Rovato, 15 settembre 2017

Prot. 1433

OGGETTO: Procedimento coordinato ai sensi del D.lgs. 152/2006 s.m.i. ed art. 5 bis L.R. 11/2001 s.m.i. - Richiesta Giudizio di compatibilità Ambientale (art. 23 D.lgs. 152/2006 e L.R. 11/2001), contestuale alla richiesta di Autorizzazione Integrata Ambientale (art. 29 ter-sexies D.lgs. 152/2006) ed Autorizzazione Paesaggistica (art. 146 D.lgs. 42/2004). Modifica sostanziale Discarica III lotto Linea Ambiente, inquadrata in sottocategoria ex art. 7 comma 1 lett. c) D.M. 27.09.2010, località Torre Caprarica Grottaglie (TA) - OTTIMIZZAZIONE OROGRAFICA DEI PROFILI ATTUALMENTE AUTORIZZATI.
RISCONTRO NOTA PROVINCIA DI TARANTO PROT. 26280 DEL 28.08.2017 – OSSERVAZIONI EX ART. 10 DELLA LEGGE 241/1990 E SMI ALLA DETERMINAZIONE DI CONCLUSIONE CON GIUDIZIO SFAVOREVOLE ALLA COMPATIBILITA' AMBIENTALE E CONTESTUALMENTE AL DINIEGO AL RILASCIO DELL'A.I.A. E ALL'AUTORIZZAZIONE PAESAGGISTICA

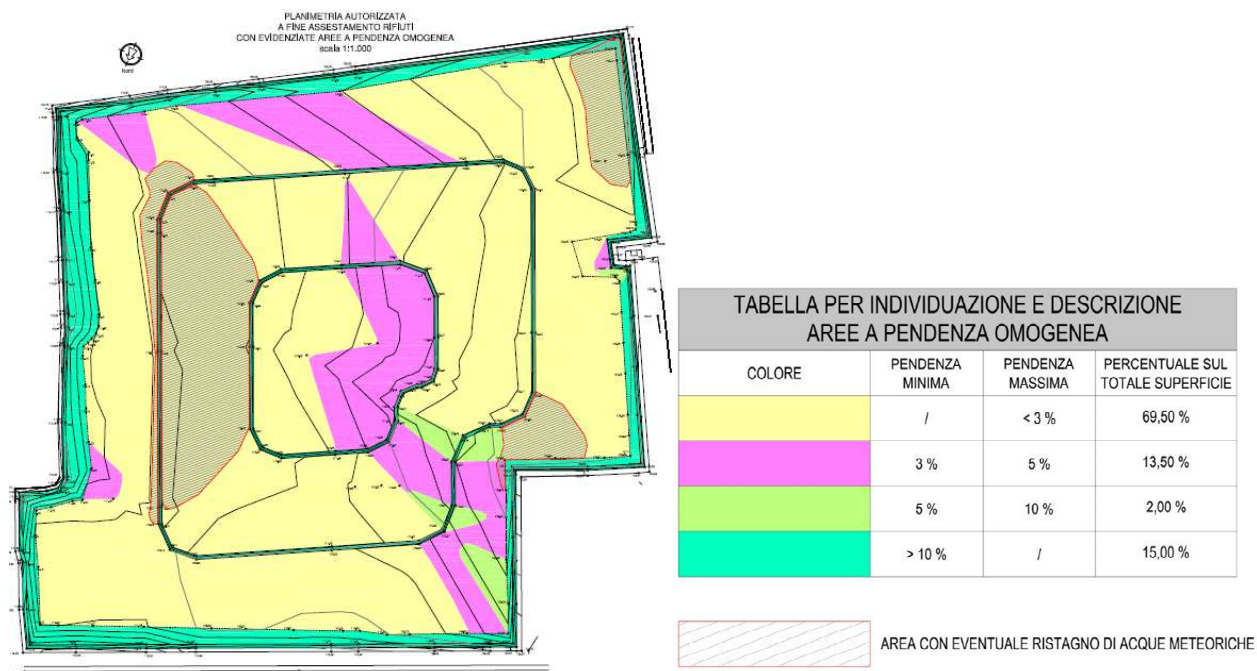
- **"...il mantenimento di opportune pendenze per garantire il deflusso delle acque meteoriche costituisce BAT di settore da applicare durante la coltivazione della discarica..... la dichiarazione del proponente sulla mancata ottemperanza alla BAT costituisce una comunicazione di non conformità alle prescrizioni della vigente AIA piuttosto che la giustificazione per l'intervento richiesto."**

La scrivente società, acquisita la piena titolarità dell'impianto in oggetto e la voltura in proprio favore dell'AIA DD 426/2008 e ss.mm.ii. (rif. DD Prov. TA n. 82 del 04.08.2015), ha depositato nel dicembre 2015 (tre anni prima della previsto termine dei conferimenti) l'istanza di variante del profilo altimetrico in esame, evidenziando, per l'attuale configurazione autorizzata del III lotto a fine assestamento rifiuti, la presenza di aree di possibile ristagno e di pendenze inadeguate a garantire il corretto allontanamento delle acque meteoriche.

Nella Relazione tecnica AIA – giugno 2017 la scrivente società ha dichiarato che: *"la proposta di variante sostanziale AIA, ha lo scopo di realizzare l'ottimizzazione orografica con incremento volumetrico della discarica, mantenendo il sedime e la configurazione impiantistica del complesso IPPC esistente e il livello di performance ambientali anche su un orizzonte di lungo termine e quindi anche nella fase di gestione operativa. Infatti il profilo altimetrico della discarica autorizzato con AIA DD 426/2008 non garantirebbe, su un orizzonte di lungo termine, come imposto dalla normativa vigente (30 anni di gestione post mortem), il regolare deflusso delle acque meteoriche di ruscellamento, prestando potenziali aree di ristagno delle acque piovane".*

Tale dichiarazione, ripresa e mal interpretata nelle osservazioni dell'ARPA come mancato rispetto delle BAT, è chiaramente riferita a problematiche attese per il futuro (gestione post-operativa) con gli attuali profili autorizzati, mentre è del tutto evidente che Linea Ambiente ha realizzato e sta gestendo l'impianto esistente in conformità al progetto autorizzato con l'AIA DD. 426/2008 e s.m.i. e nel pieno rispetto delle BAT di settore; condizioni queste avvalorate anche dal mantenimento della certificazione ambientale EMAS e dalla mancanza di rilievi e contestazioni da parte di ARPA medesima.

- Planimetria discarica a fine assestamento rifiuti – progetto autorizzato –

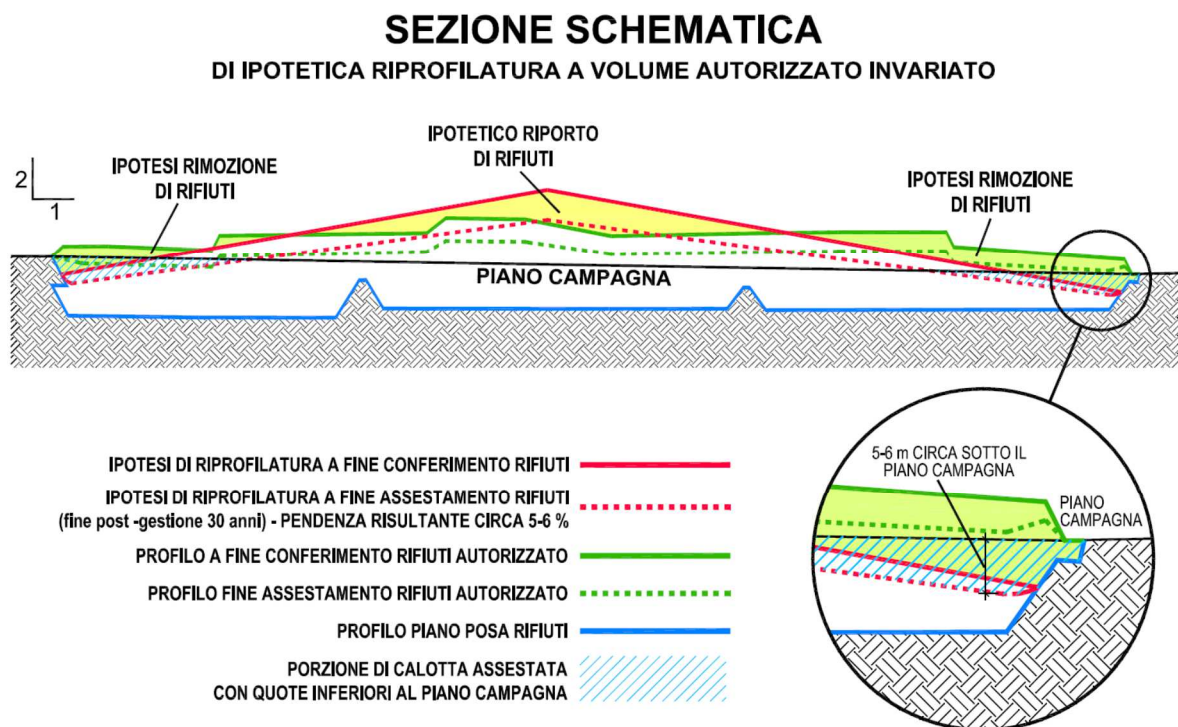
- Risulta palese la contraddizione quando ARPA, nel proprio parere, osserva che il mantenimento delle pendenze atte a garantire il deflusso delle acque meteoriche costituisce BAT di settore da applicare durante la coltivazione della discarica (e quindi in base ad un progetto approvato), dall'altra esprime parere negativo al progetto appositamente presentato (tramite istanza di modifica sostanziale obbligatoria) che con il prolungamento dell'attività di coltivazione consentirà di garantire profili adeguati alle migliori condizioni proprio in riferimento alle BAT di settore.

A dimostrazione della necessità di riprofilatura della discarica, negli elaborati di progetto, viene ampiamente descritto come il profilo autorizzato, a fine assestamento rifiuti, presenti estese ed ampie aree (quasi la totalità della superficie della calotta della discarica) **con pendenze nettamente inferiori al 3%** (zone di possibile ristagno per impossibilità di allontanamento delle acque meteoriche); tale condizione non offre sufficiente garanzia di naturale deflusso delle acque meteoriche ricadenti sulla discarica. Allo scopo si riporta l'estratto planimetrico che rappresenta le pendenze superficiali della discarica a fine assestamento rifiuti in base al Progetto autorizzato (paragrafo 1.2 quadro di riferimento Progettuale – S.I.A. – giugno 2017).

Vista la necessità di operare una riprofilatura, nella progettazione della variante la scrivente ha preso a riferimento le *best practice* disponibili non solo a livello nazionale, ma anche internazionale, che ha poi riassunto su esplicita richiesta della CTP di Taranto in un dossier sulle *History Case*. L'esame condotto sui *case study* nazionali ed internazionali ha dimostrato che sia i progetti di riprofilatura, sia in generale i nuovi progetti di discarica per rifiuti non pericolosi di provenienza industriale e urbana (frazione secca) perseguono come obiettivo l'ottimizzazione della conformazione morfologica delle discariche, per garantire stabilità del fronte rifiuti e regolare deflusso delle acque meteoriche di ruscellamento. **I profili universalmente adottati prevedono pendenze "a fine assestamento" superiori al 5% e conformazioni a schiena d'asino o panettone.**

In progetto, a più riprese, è stata esplicitata anche l'**impossibilità di modificare il profilo autorizzato a volumi invariati** richiamata anche da ARPA (opzione Zero) in occasione della prima CDS del 22 marzo 2016 e già controdedotta con la Relazione Integrativa del giugno 2016.

Infatti l'applicazione dei criteri normativi e di buona tecnica sopra richiamati comporta la necessità di ricreare **un profilo finale della discarica "a fine assestamento rifiuti" con pendenze MINIME del 5% che, in assenza di apporto di ulteriore rifiuto rispetto al volume autorizzato, sarebbe ottenibile solo tramite l'ipotetica rimozione del rifiuto dalle zone perimetrali della discarica e successivo riporto nella parte centrale, interessando necessariamente tutti i 6 comparti della discarica e non solo i comparti 5 e 6 come proposto da ARPA nella prima CDS del marzo 2016. In tal modo si otterrebbe un'estesa superficie ad anello lungo l'intero perimetro della discarica che risulterebbe posta al di sotto del piano campagna (anche nell'ordine dei 5/6 m) e quindi pienamente non conforme al D.Lgs 36/03 e di conseguenza alle BAT di settore.**
